Comune di
MARZABOTTO

Comune di
VERGATO

**DOCUMENTO DI OSSERVAZIONI D'UFFICIO AL PSC E AL RUE
ADOTTATI E CONSEGUENTI MODIFICHE DA INTRODURRE ALLA
PROPOSTA DI ACCOGLIMENTO**

COMUNI DI MARZABOTTO E VERGATO
OSSERVAZIONE D'UFFICIO AL PSC E AL RUE ADOTTATI
E CONSEGUENTI MODIFICHE DA INTRODURRE IN BASE ALLA PROPOSTA
DI ACCOGLIMENTO

Osservazioni n.: 1 - 6

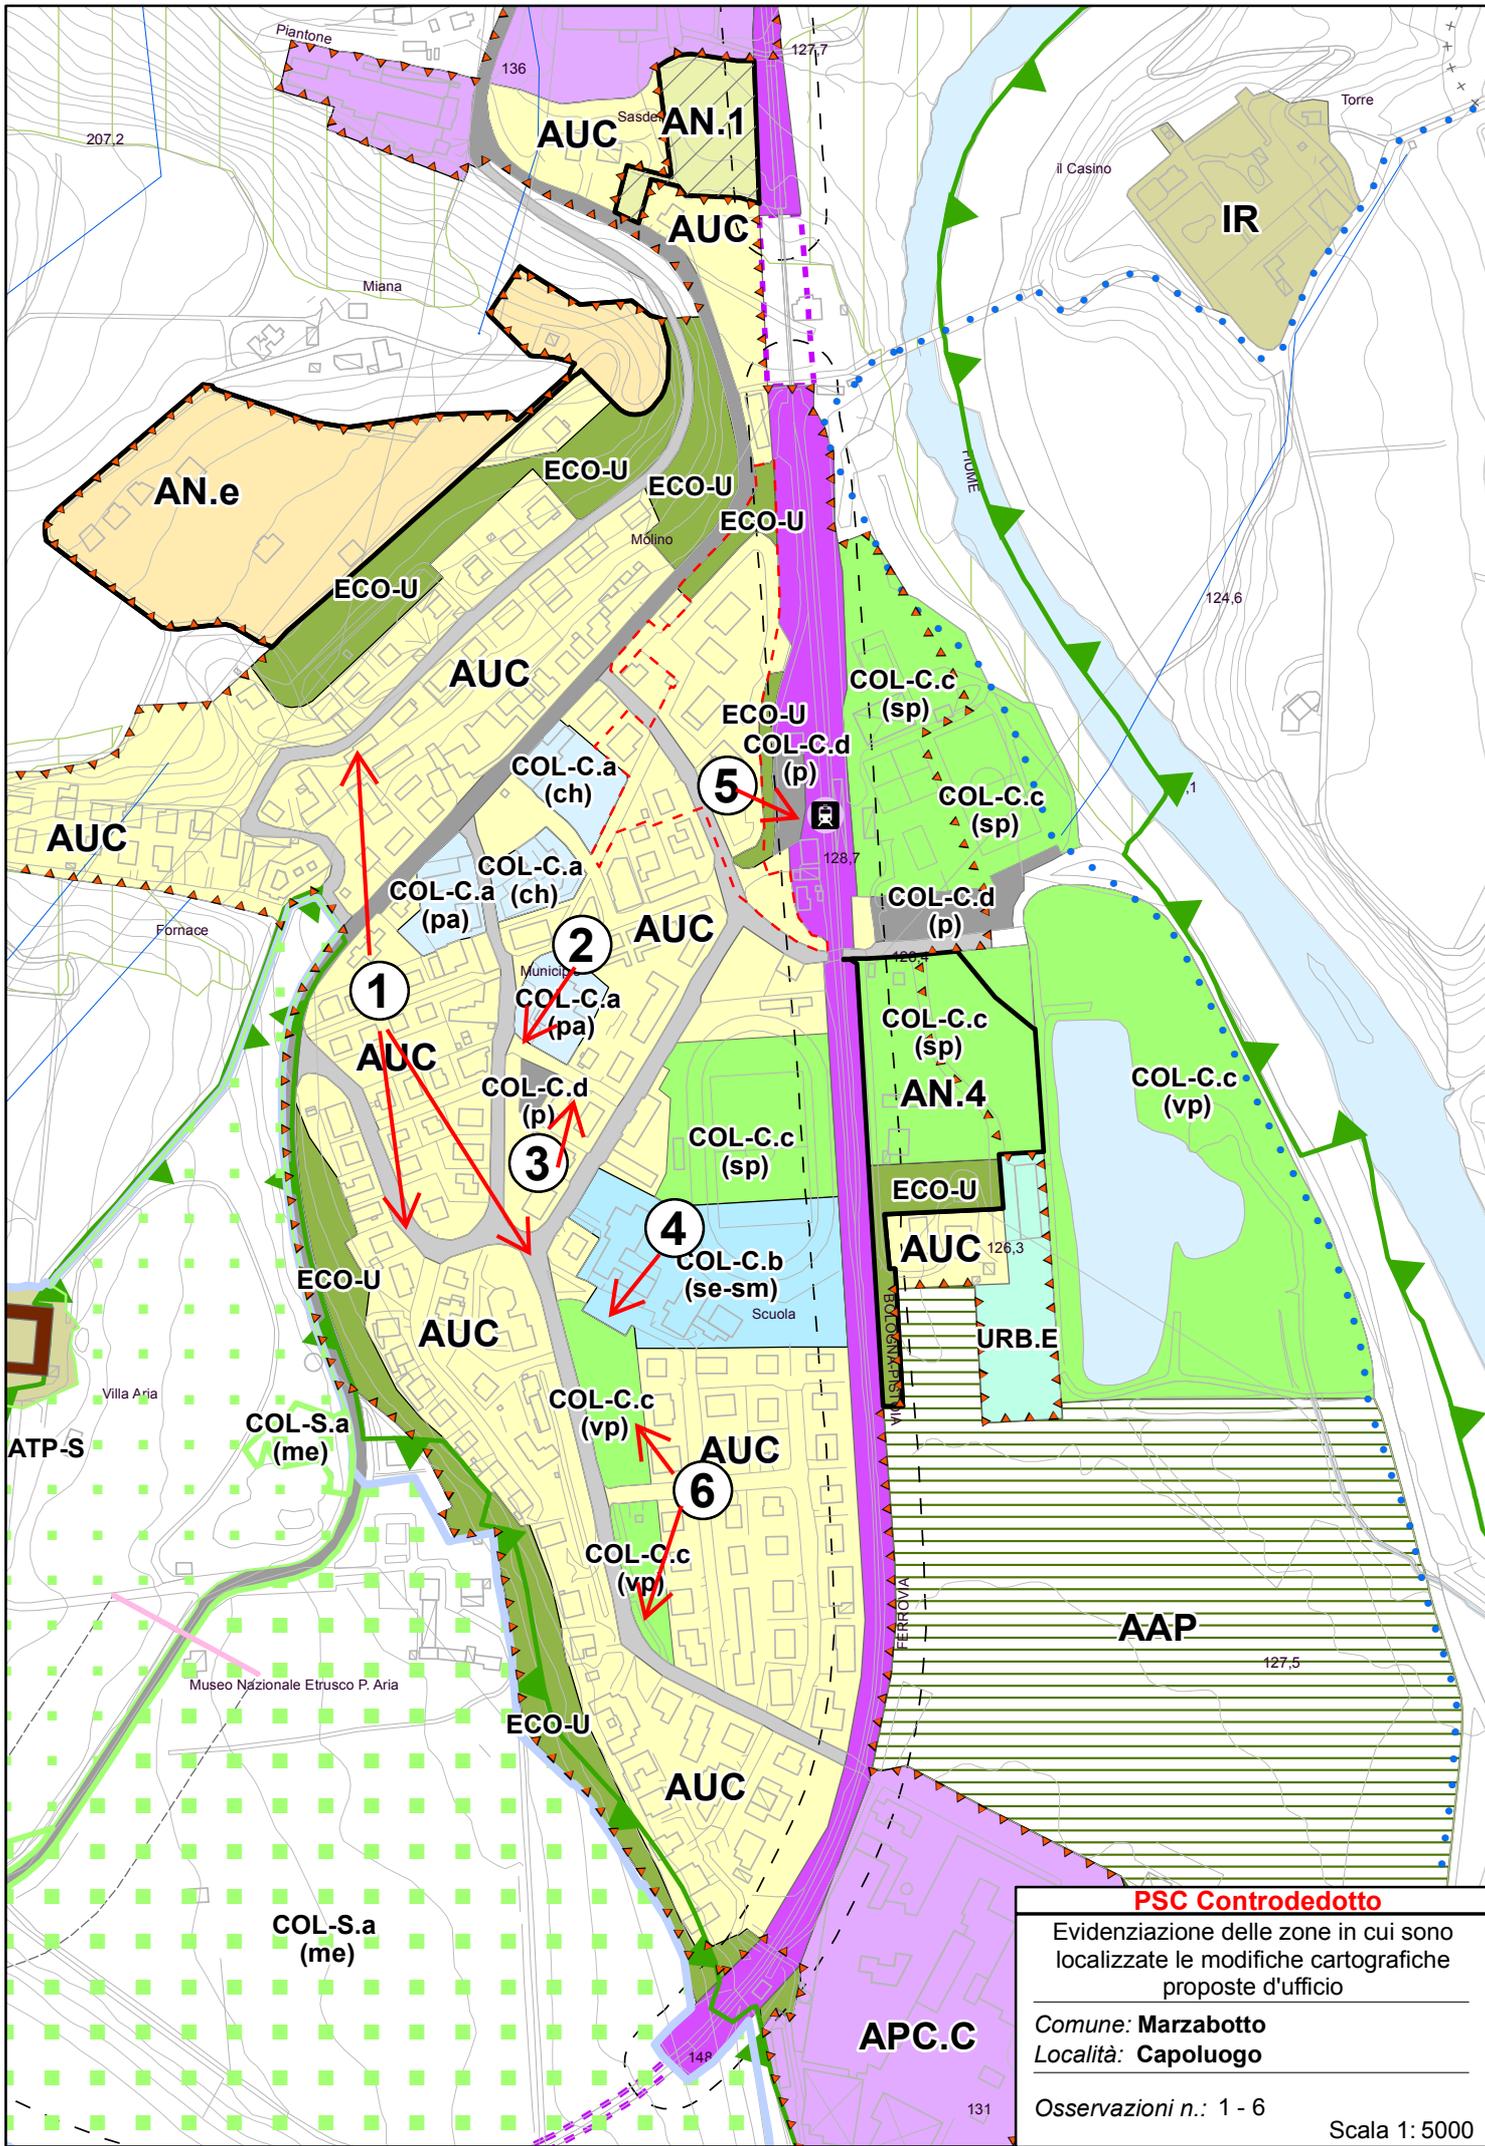
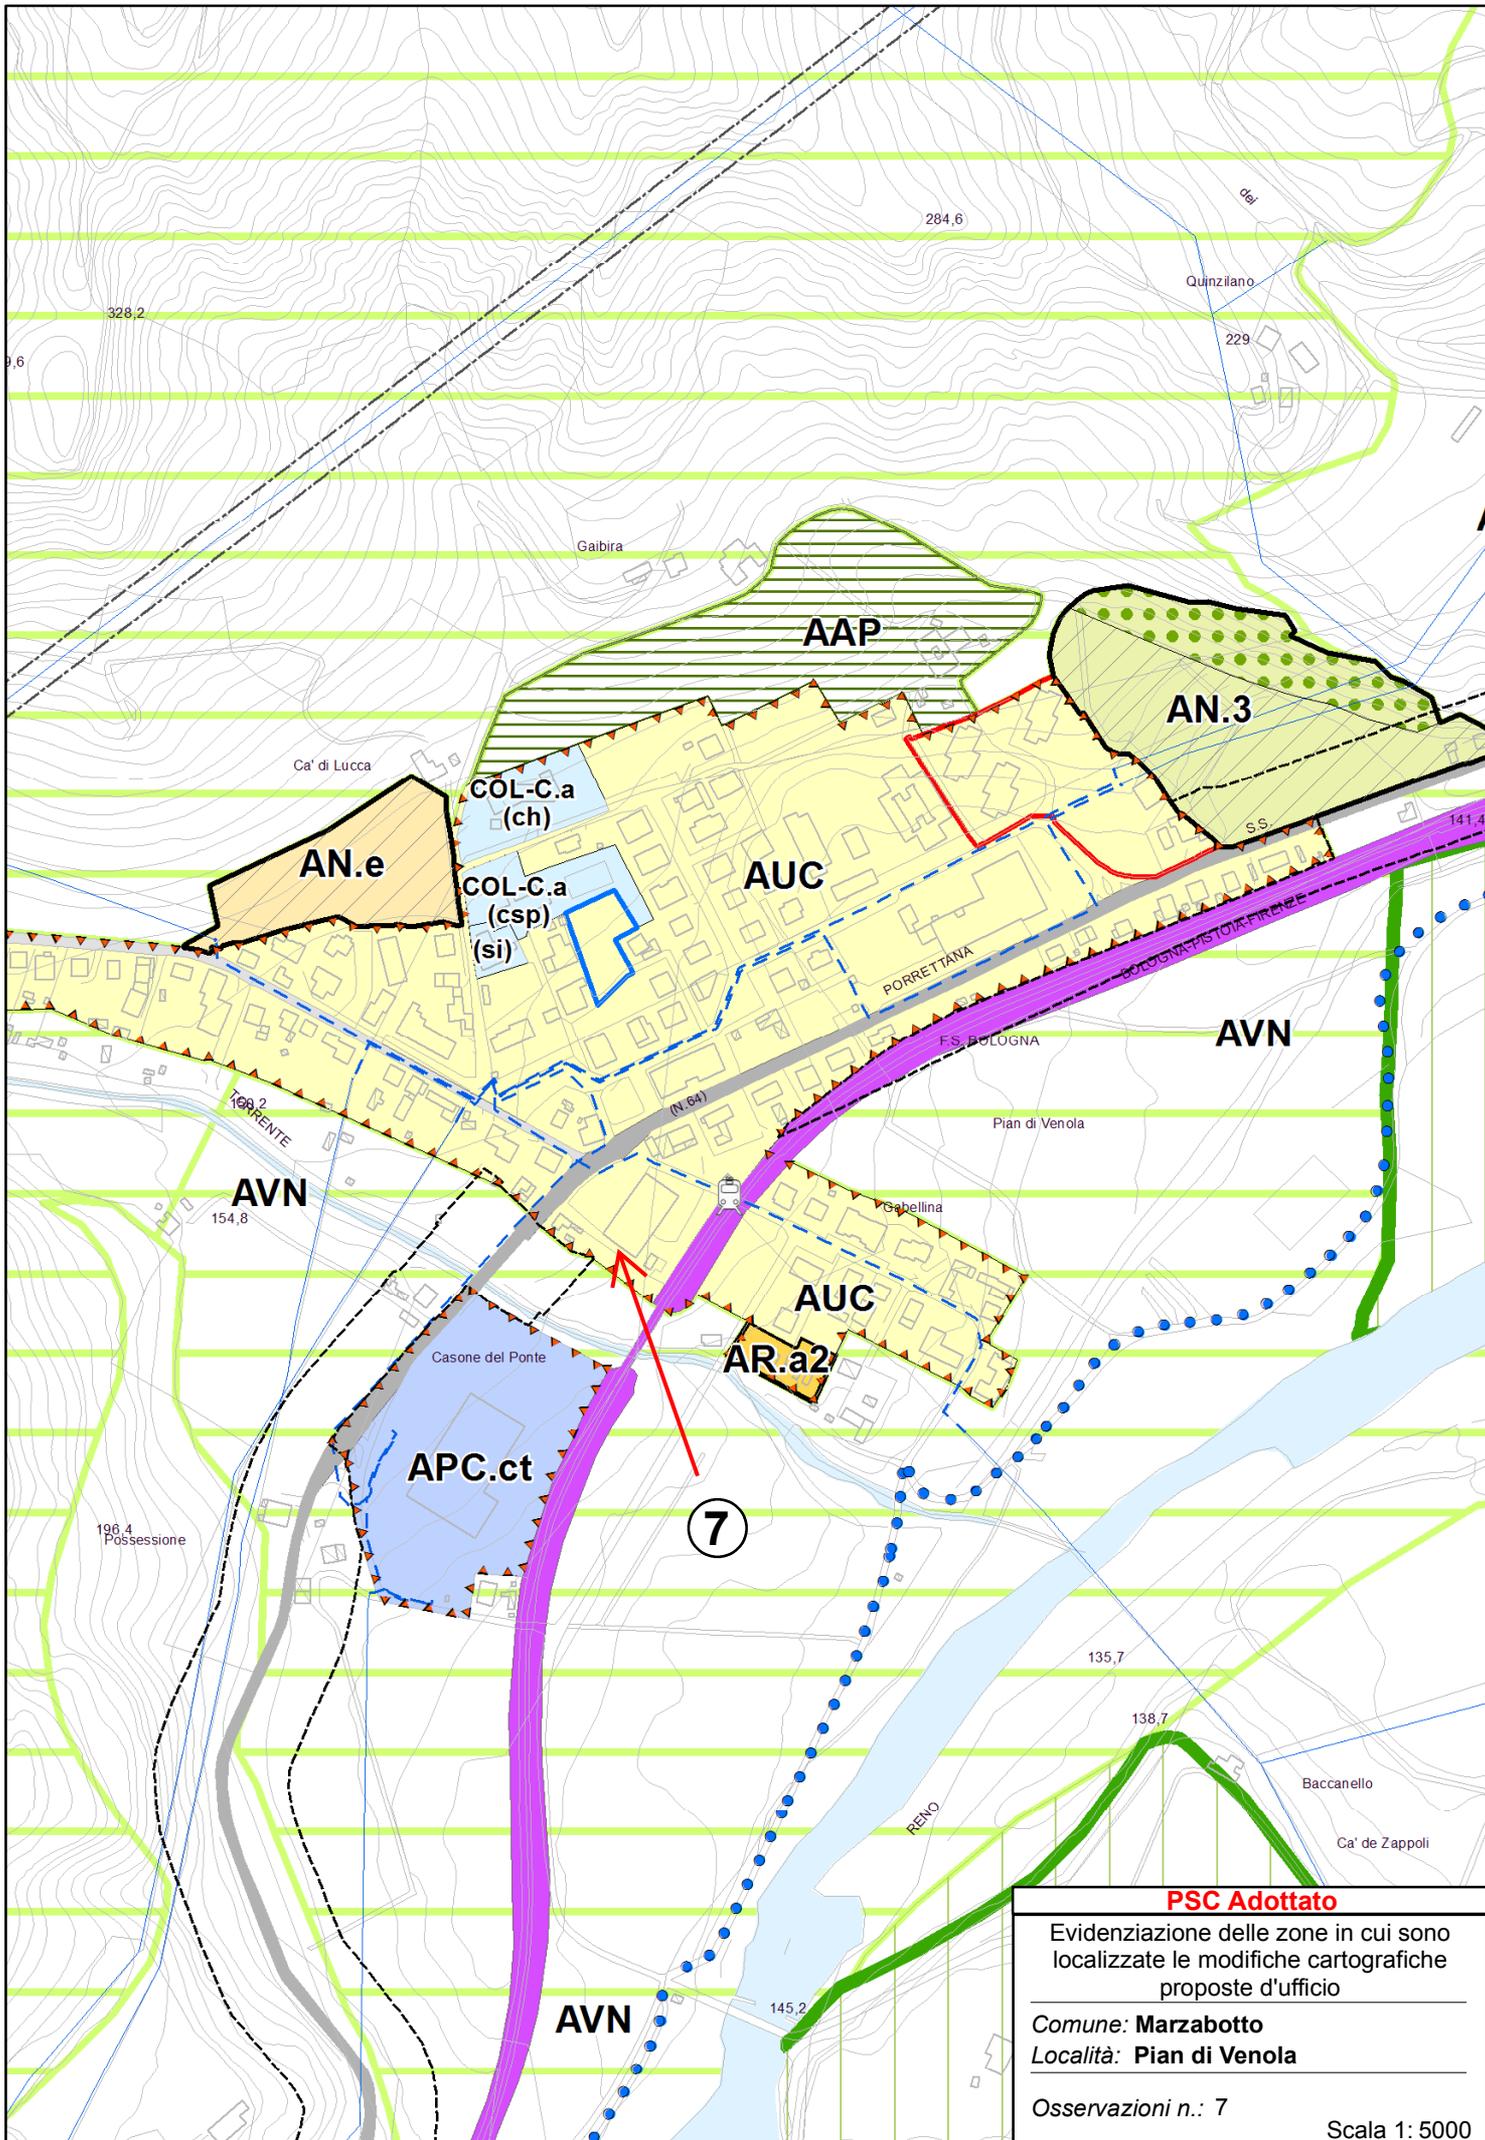
- Evidenziazione come Viabilità Comunale (anziché locale) della viabilità interna al capoluogo che svolge una funzione di distribuzione dei flussi veicolari (via Musolesi, via Aldo Moro, via Gramsci, via Matteotti e via Caduti della Libertà) (1);

- Definizione della corretta perimetrazione dell'ambito di pertinenza del Municipio (2);
- Classificazione come COL-C (servizi di livello comunale) anziché come COL-L del parcheggio adiacente alla sede del Municipio (3);

- Modifica del perimetro dell'ambito relativo all'attrezzatura scolastica di via Musolesi includendo anche tutte le aree di proprietà pubblica (4);
- Inclusione nell'area del parcheggio della stazione dell'area a sud fino a via Matteotti, classificandolo COL-C anziché come COL-L (5);

- Classificazione come COL-C (servizi di livello comunale) anziché come COL-L delle aree a verde pubblico lungo via A. Nerozzi, via Calzolari (6);
- Modifica della perimetrazione dell'area archeologica al fine di renderla conforme alla perimetrazione riportata nel Vincolo Ministeriale, e sostituzione della definizione di "aree archeologiche" con "Museo nazionale etrusco".
